# 改善箇所説明図

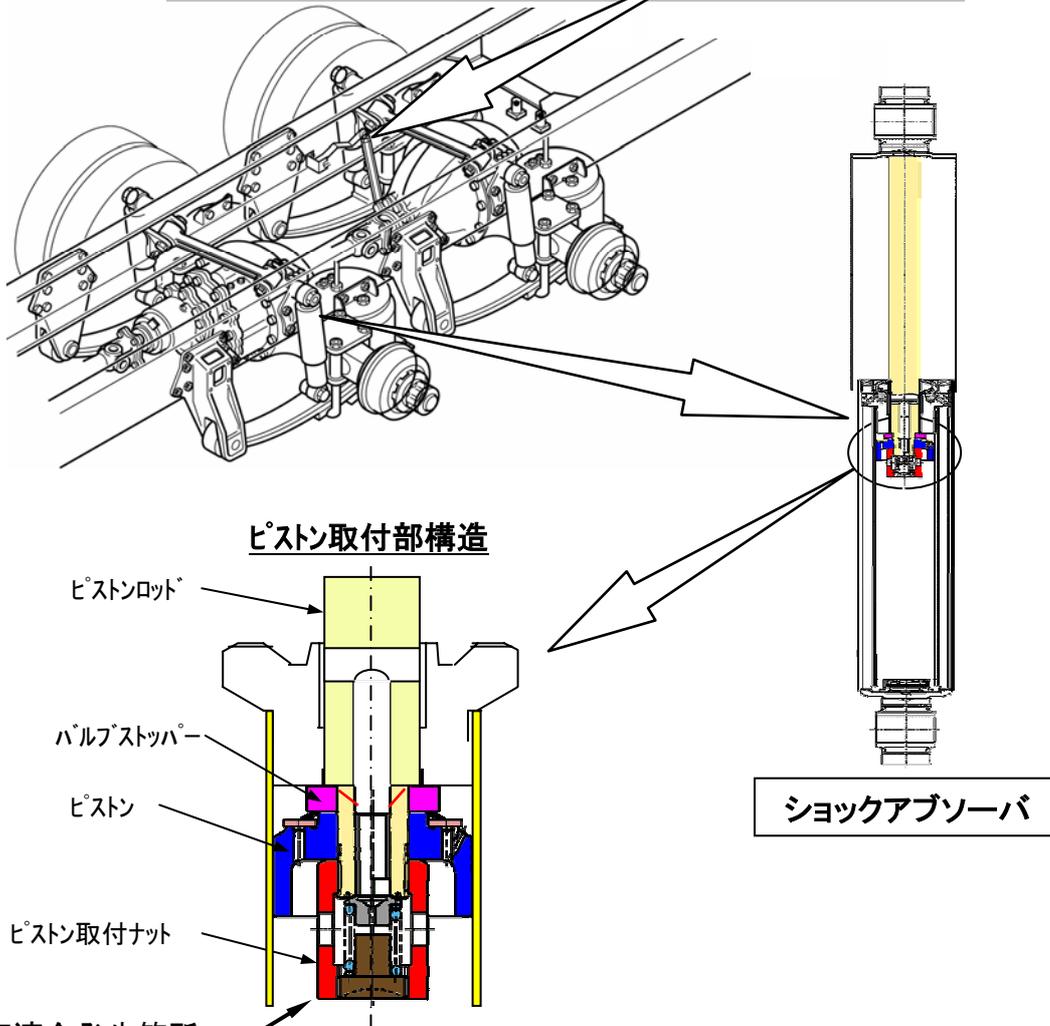
低床式後2軸の空気ばね式緩衝装置の車高調整装置において、ショックアブソーバのストッパー機能が不十分なため、荷役作業時等に最大車高以上に車高が上がり、内部のピストン取付ナットが脱落するものがある。そのため、そのままの状態で使用を続けると当該ショックアブソーバのピストンロッドが抜け出し、曲がりや折損が発生し、最悪の場合、タイヤと干渉してバーストまたは発熱により発火するおそれがある。

全車両、対策ショックアブソーバー式に交換するとともに、ユーザに対し、車両使用上の注意喚起を行う。

注：□は、交換部品を示す。
